設計及び工事計画変更認可申請書の一部補正について

高浜発電所第2号機

設計及び工事計画変更認可申請書の一部補正

高浜発電所第2号機 設計及び工事計画変更認可申請書の一部補正 補正前後比較表

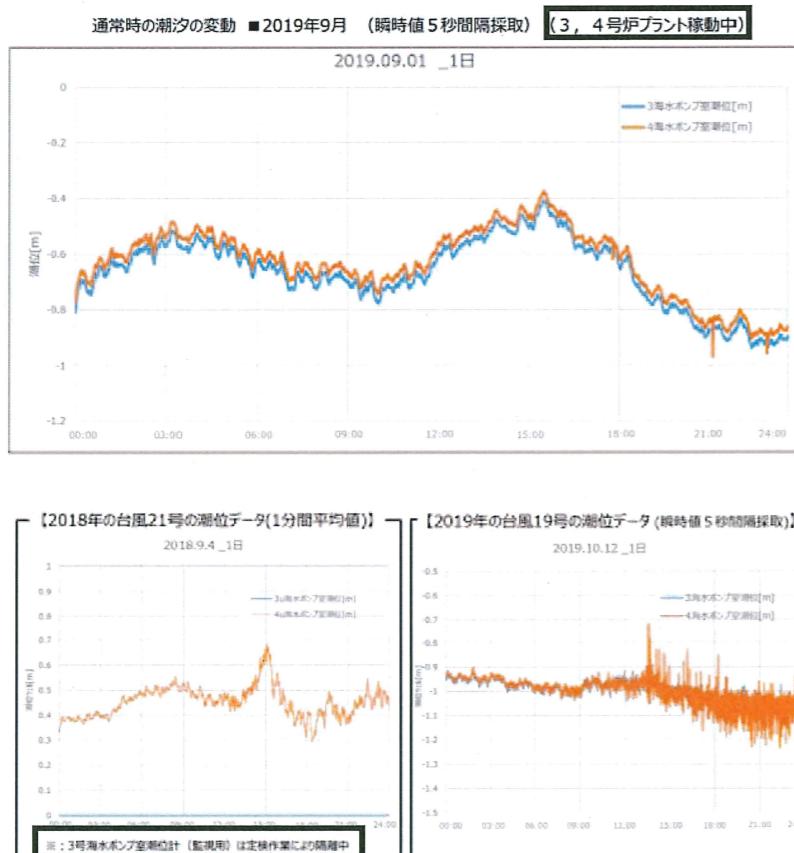
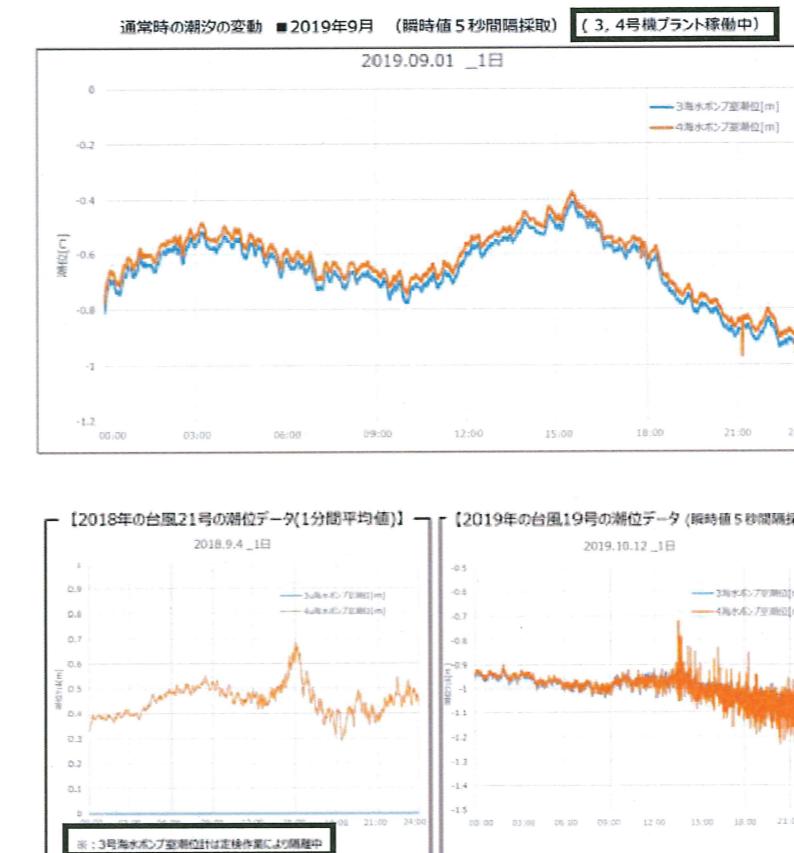
変更前	変更後	備考
 <p>第3-2図(2/2) エリアBのEs-K5 (Kinematicモデル)とエリアCのEs-T2 (Kinematicモデル)の津波波形の特徴の確認</p> <p>(2) 通常（平常時、台風時）の潮位変動の確認 潮位計で観測された潮位データについて、潮位変化をより細かくみるため瞬時値データ（瞬時値データの保存期間である過去3か月分を全て対象とした）を確認した結果、平常時では10分間の潮位変動は最大で10cm程度であり、台風時（2018年台風21号、2019年台風19号）では10分間の潮位変動は最大で30cm程度である（第3-3図）。 なお、潮位計で観測された過去7年分の潮位データ（1分間データ）を確認した結果、作業起因のケースを除くと、2台の潮位計において10分間に0.7m以上の潮位変動が生じたケースはなかった。（第3-1表）</p>	 <p>第3-2図(2/2) エリアBのEs-K5 (Kinematicモデル)とエリアCのEs-T2 (Kinematicモデル)の津波波形の特徴の確認</p> <p>(2) 通常（平常時、台風時）の潮位変動の確認 潮位計で観測された潮位データについて、潮位変化をより細かくみるため瞬時値データ（瞬時値データの保存期間である過去3か月分を全て対象とした）を確認した結果、平常時では10分間の潮位変動は最大で10cm程度であり、台風時（2018年台風21号、2019年台風19号）では10分間の潮位変動は最大で30cm程度である（第3-3図）。 なお、潮位計で観測された過去7年分の潮位データ（1分間データ）を確認した結果、作業及びクラゲ襲来時の取水路への排水が起因となったケースを除くと、2台の潮位計において10分間に0.7m以上の潮位変動が生じたケースはなかった。（第3-1表）</p>	記載の適正化

第5-2図 「敷地高さに近接する入力津波」の時刻歴波形

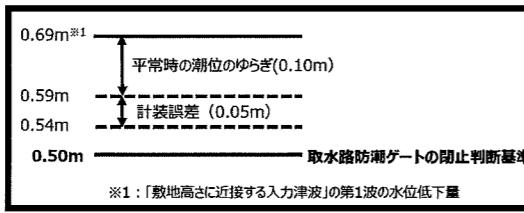
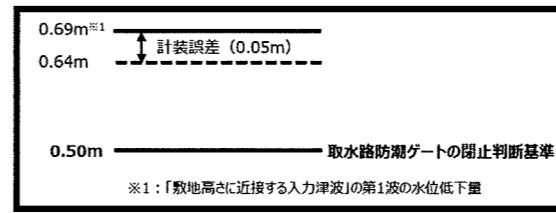
変更前	変更後	備考
		記載の適正化
